10229900_RIG_N01_A01

3. PARTSKONTROLL PÅ OMRÅDESTABILITET

KUNDE / PROSJEKT Utvidet_kontroll_Heilevang	PROSJEKTLEDER Andreas Roald	DATO 18.03.2022
PROSJEKTNUMMER 10229900	OPPRETTET AV Krishna Aryal	REV. DATO 28.03.2022
UTARBEIDET AV NAVN Louis <u>Louis James Steigerwald</u> Steigerwald <u>Louis James Steigerwald (28. Mar. 2022 11:55 GMT+2)</u>	KONTROLLERT AV NAVN Krishna Aryal <u>K Aryal</u> <u>Krishna Prasad Aryal (28. Mar. 2022 11:57 GMT+2)</u>	
DISTRIBUSJON: FIRMA	NAVN	
Til Vestland fylkeskommune	Otto Eikset	
KOPI TIL: Asplan Viak AS	v/ Jan Helge Aalbu

Figur 1: Lokalisering av område der det er påvist kvikkleira ved pkt. 112 og 114 som er sirklet [1].

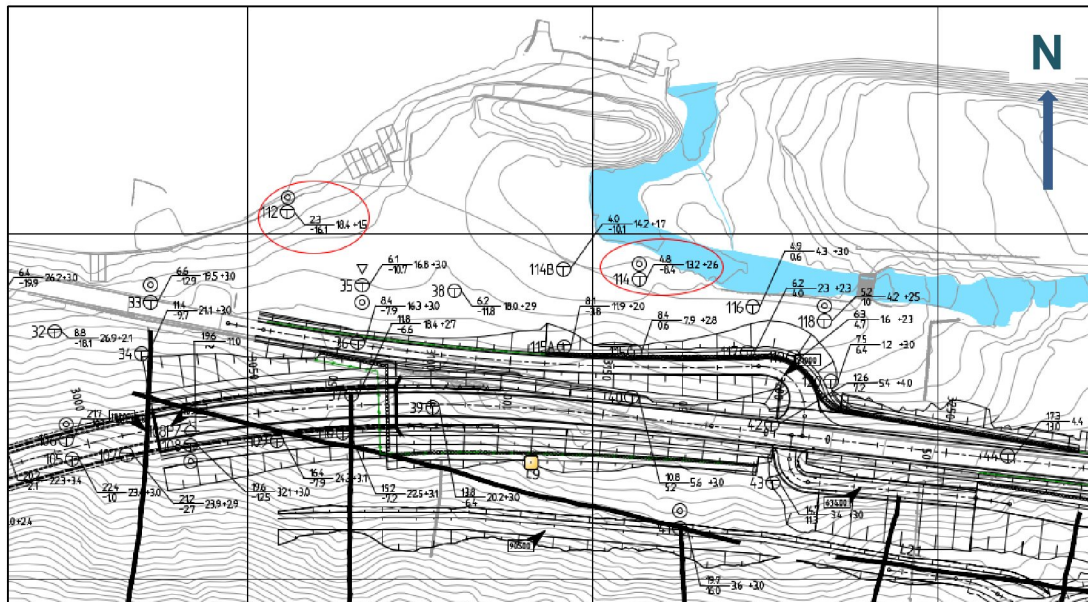
Sweco er engasjert av Vestland fylkeskommune for 3. partskontroll på utredet områdeskredfare i forbindelse med utbygging av Fv. 609 Hestvika - Heilevang. Prosjekterende har vurdert områdestabilitet av vegstrekning der det er påvist kvikkleira på Heilevang ved profil 3060 (borpunkt 112) og profil 3160 (borpunkt 114), VL10300 og lokalveg profil 0-170, VL2100. Områdestabilitetsvurdering ble gjennomført av Asplan Viak ved utarbeidelse av reguleringsplan for vegen. Sweco har utført 3. partskontroll på områdestabilitetsvurderingen og utarbeidet dette notat. Prosjektet innehold ca. 1450 m med veg i dagen og 2450 m med tunnel. Lokalisering av område, der det er påvist kvikkleira, er vist i *Figur 1*.
